KOMUNIKAT PUBLICZNY

Dotyczy: informacja o zapytaniach wniesionych do treści SWZ (4) i odpowiedź Zamawiającego, zmiana opisu przedmiotu zamówienia (2), zmiana terminu składania i otwarcia ofert w postępowaniu o udzielenie zamówienia publicznego – sprawa numer 3/2025.

Informuję, iż działając na podstawie treści art. 135 ust. 2 ustawy z dnia 11 września 2019 r. Prawo zamówień publicznych (Dz.U. z 2024 r., poz. 1320 t.j.), że w postępowaniu o udzielenie zamówienia publicznego na „**Dostawę materiałów branży budowlanej, elektrycznej, sanitarnej, wykładzin, paneli i listew, narzędzi oraz klimatyzatorów**” – sprawa numer 3/2025, wpłynęły zapytania o następującej treści:

035-01

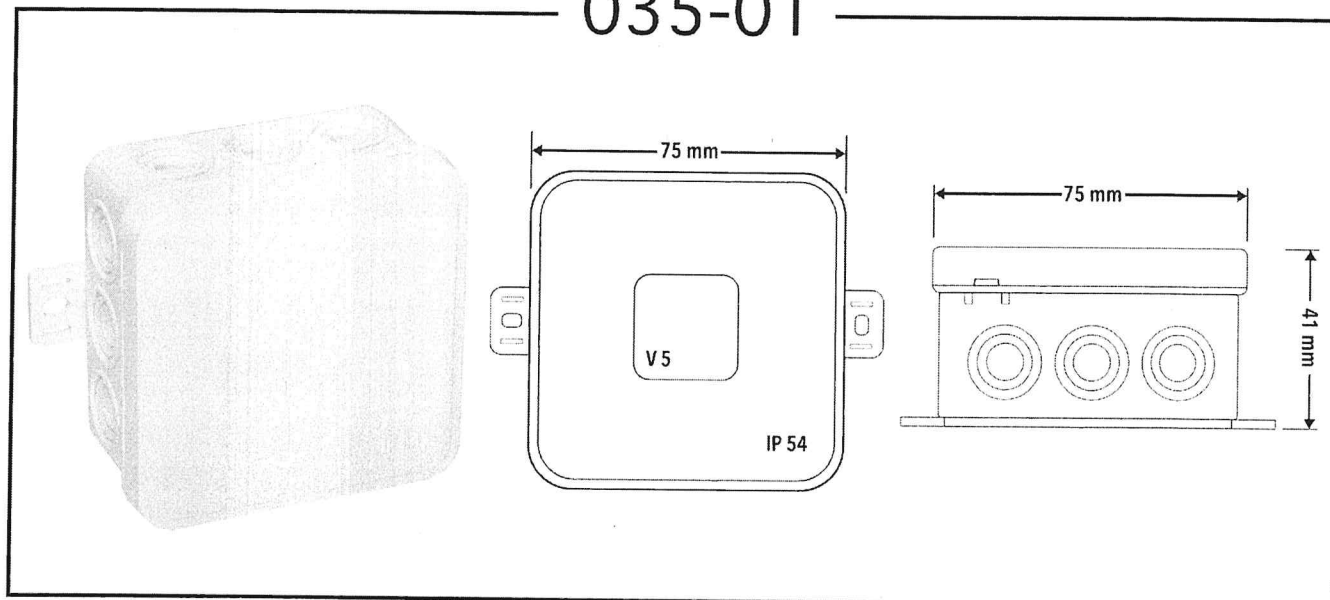
„Pozycja 28: Puszka hermetyczna 60x60x40 mm ip44 biała

Nie znajduje na rynku puszek o takich rozmiarach, najbardziej zbliżona wymiarami jest puszka 75x75x41 ip54 i jest powszechnie dostępna u wielu dostawców. W załączniku przesyłam kartę katalogową do przykładowej puszeki. Jeśli nie ma zgodny, proszę o podanie producenta lub modelu, który spełnia w/w parametry”

W odpowiedzi na zapytanie do SWZ, informuję, iż dla pozycji asortymentowej nr 28 Formularza ofertowego – Załącznik nr 1.5 A (obecnie 1.5.B) do SWZ **„Puszka hermetyczna 60x60x40mm IP44biała ”**, dokonana zostaje na podstawie art. 137 ust. 1 ustawy Pzp zmiana opisu przedmiotu zamówienia, poprzez wykreślenie dotychczasowej treści pozycji asortymentowej nr 28 i zastąpienie jej opisem następującym:

„Puszka hermetyczna wymiary pomiędzy 60 do 80 x 60 do 80 x 39 do 42mm biała”
